Baubegleitendes Qualitätscontrolling

1. Baustellenbegehung

Doppelhaus mit jeweils zwei Wohnungen
Peter-Fink-Str. 29 + 31
55543 Bad Kreuznach

3557976

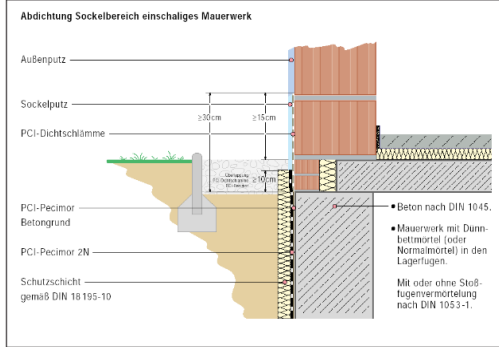
Nr.	Ort, Bauteil	Mangel, Hinweis, [Beurteilungsgrundlage]	Dokumentation
1.3	Treppenlauf Abbildung exemplarisch Haus 29 Wohnung 1	Hinweis ggf. später Mangel Die Fuge zwischen Treppenlauf und Wände sind offen. Die Fugen sind mit einem geeigneten Material zu füllen damit keine Körperschallbrücken entstehen. Montageschaum stellt eine Körperschallbrücke dar und ist nicht geeignet. [DIN 4109, VDI 4100]
